第1 監査の種類

財務監査及び行政監査

住宅都市局（工事）

第5 監査結果

(1) 設計図書における工事共通構造図の表記について（設計）

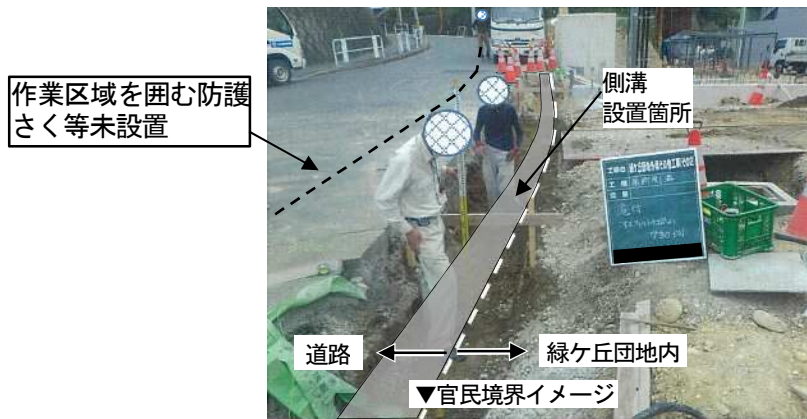
「葵土地区画整理事業街路灯設置工事（その2）」の土木工事共通特記仕様書によると、設計図書にある緑政土木局が定める工事共通構造図等に従って施行することとされている。名古屋市の道路照明塗装に使用する材料の仕様等を定めている工事共通構造図（道路照明塗装工）では、道路照明の塗装材料は弱溶剤厚膜形ふっ素樹脂塗料（以下「ふっ素系塗料」という。）とされている。

本工事では、葵土地区画整理事業内の道路照明を11基新設し、1基移設する工事を行っていた。使用材料承認願を確認したところ、実際に道路照明に使用されていた塗料は、ふっ素系塗料とは異なるウレタン系塗料であった。使用し

た塗料のメーカーに確認したところ、次回の塗替え時期の目安は、ふっ素系塗料15年から20年後に対して、ウレタン系塗料は、8年から10年後であるとのことから、使用した塗料は、ふっ素系塗料の約半分の期間で次回塗替えが必要となるものであった。

ウレタン系塗料が使用された原因は、工事共通構造図（道路照明塗装工）と別の工事共通構造図（道路照明設置工）に、「塗装については粉体塗装又はウレタン塗装とし、監督員と協議して決定すること。」と表記されていたためである。この表記は、ふっ素系塗料以外の塗料の使用を認める不適切な内容であったにもかかわらず、過年度の設計書を踏襲して、工事共通構造図に追記されたものであった。その結果、受注者は、この表記を基に、監督員と協議し、ウレタン系塗料を使用していた。

設計図書の工事共通構造図に追加で表記する場合は、追記内容を十分に理解し、他の設計図書と整合しているか確認した上で行うよう局内に周知されたい。

また、工事共通構造図に基づかない道路照明を道路管理者に移管する場合は、道路管理者と十分に協議されたい。（大曾根北・筒井都市整備事務所）

作業状況

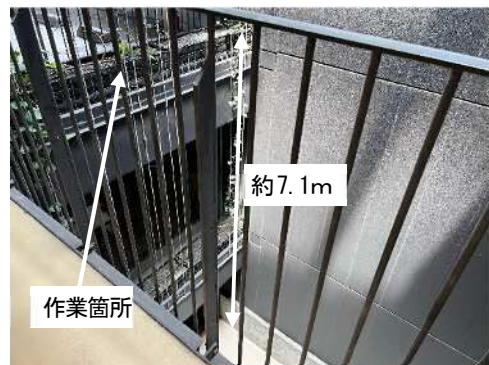
「緑ヶ丘団地外構その他工事（その2）」では、団地入口に面する道路にU形側溝を設置する工事を行っていた。工事写真を確認したところ、作業区域を囲む防護さく等を全く設置せずに、作業を行っていた。

道路で工事を行う場合は、設置基準に基づき、防護さく等の設置により作業区域を囲むよう改めて局内に周知するとともに、受注者を指導されたい。

作業場所（高さ約7.1m）

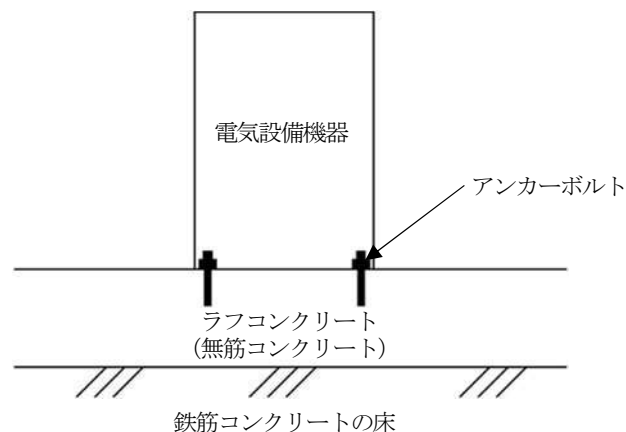
ア 「名古屋市営金城ふ頭駐車場に係る管理運営業務」では、駐車場内の植栽のせん定作業を行っていた。高さ6.75メートルを超える箇所で囲い等を設けることが困難な場合の作業において、労働者にフルハーネス型の墜落

制止用器具を使用させる等の措置を講じていなかった。なお、労働者は、ガイドラインでは高さ6.75メートルを超える箇所で認められていない胴ベルト型を着用しており、さらに、使用もしていなかった。

墜落により労働者に危険を及ぼすおそれのある箇所での作業を行う場合には、規則に基づき適正に墜落防止措置を行うよう受注者を指導し、安全管理されたい。

本工事の耐震支持の概念図（例）

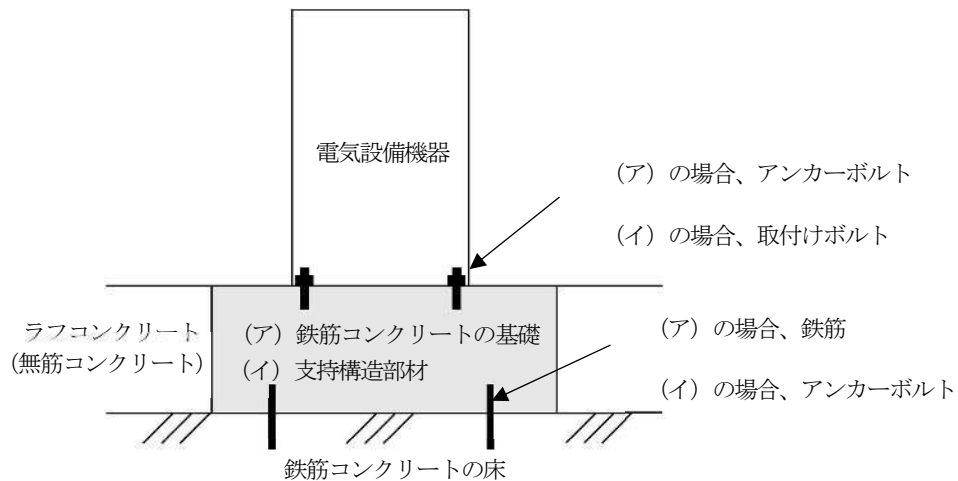
本工事では、東庁舎地下3階の電気室及び発電機室内の老朽化した電気設備機器を更新する工事を行っていた。工事写真等を確認したところ、機器72台のうち70台において、アンカーボルトが鉄筋コンクリートの基礎・床などではなく、無筋コンクリートであるラフコンクリートの床に緊結されていた。

アンカーボルトがラフコンクリートに緊結されている場合には、地震時に電気設備機器が転倒するおそれがあることから、指針を踏まえて適切な耐震措置を講じられたい。

また、今後同様な施工にあたっては、指針に基づく施工とするよう改めて局内に周知するとともに、受注者を指導されたい。（設備課）

長方形ダクトのはぜの種類

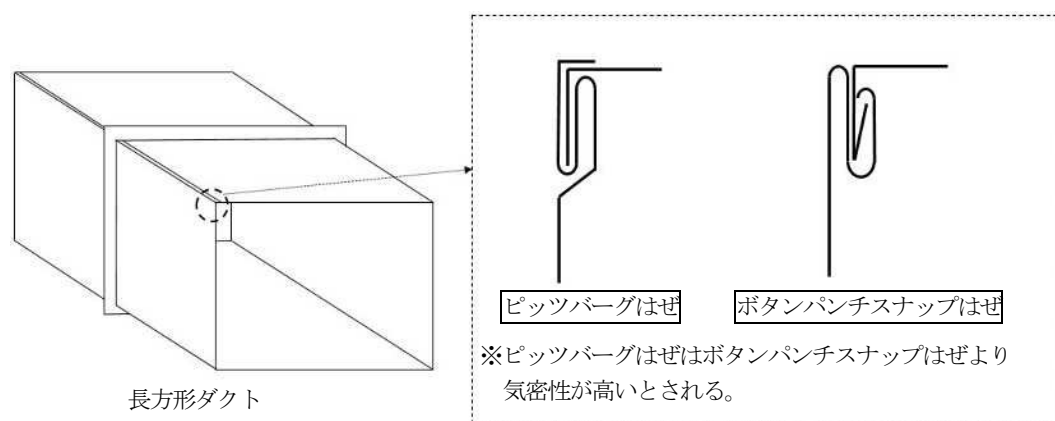
「大須駐車場防排煙ダンパー更新工事」では、排煙用防火ダンパーの更新に伴って支障となる排煙ダクトの一部を取り替える工事を行っていた。工事写真を確認したところ、新設した排煙ダクトのかどの継目は、ピッツバーグはぜではなく、ボタンパンチスナップはぜであった。なお、当該排煙ダクトの風量は、実測定した結果、必要とされる風量^(注3)を満たしていた。

令和 4年 9月 8日に公表した住宅都市局の監査結果において同様の指摘をしたところであり、今回の監査においても不適正な事例が見受けられたことは誠に遺憾である。

排煙ダクトは火災時に煙を屋外へ排出する重要な設備であるため、標準仕様書に基づく施工とするよう改めて受注者を指導するとともに、設置するダクトが適正であるかの確認を徹底されたい。(設備課)
